新竹縣政府工程查核代表照片表

工程名稱：新竹縣體育場跑道面層暨無障礙設施整修工程採購案

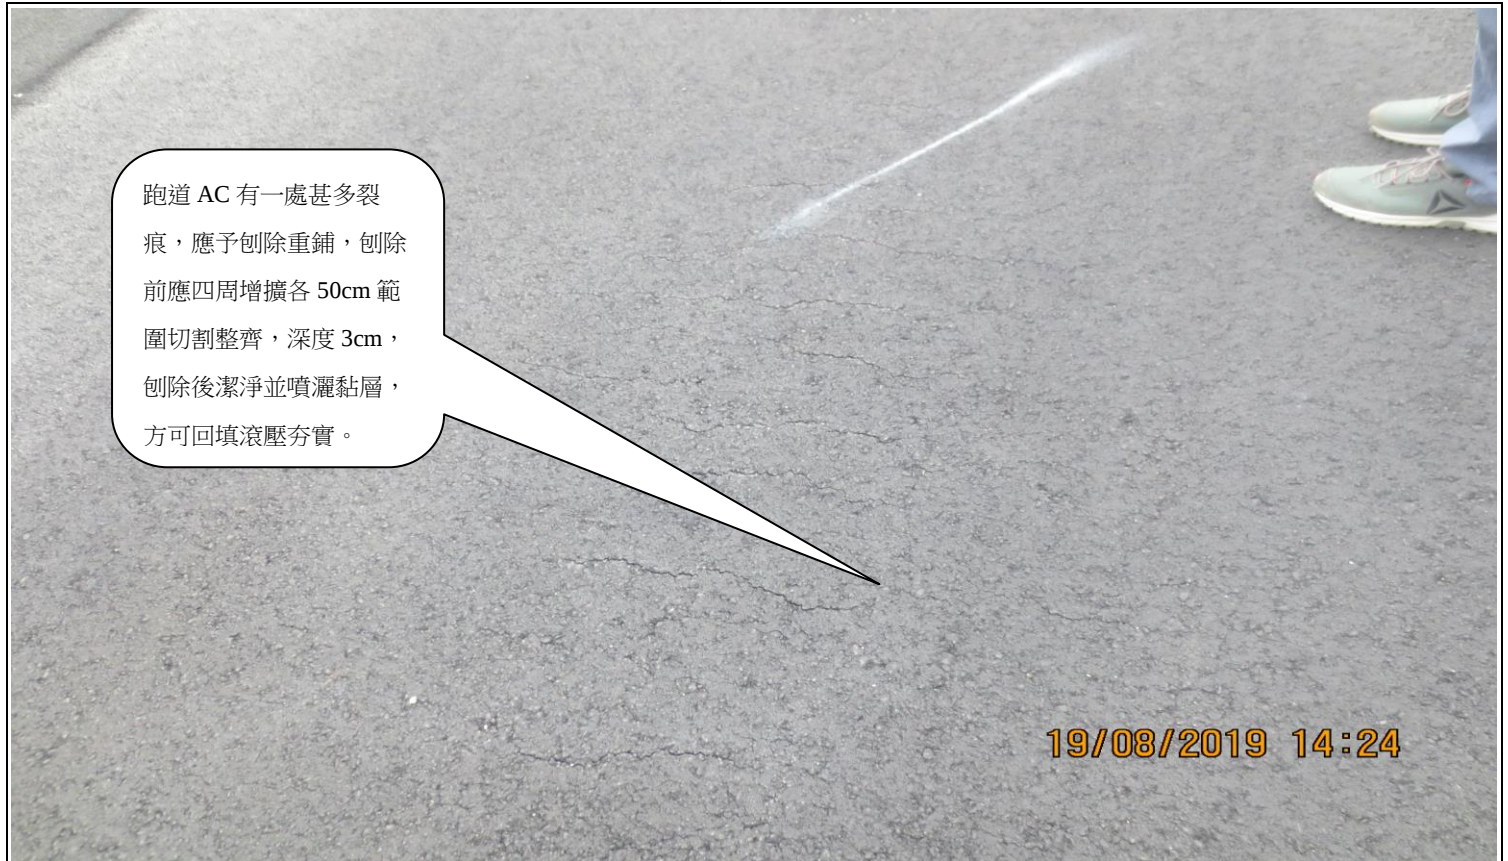
跑道外側場鑄緣石混凝土面有乾縮裂縫。
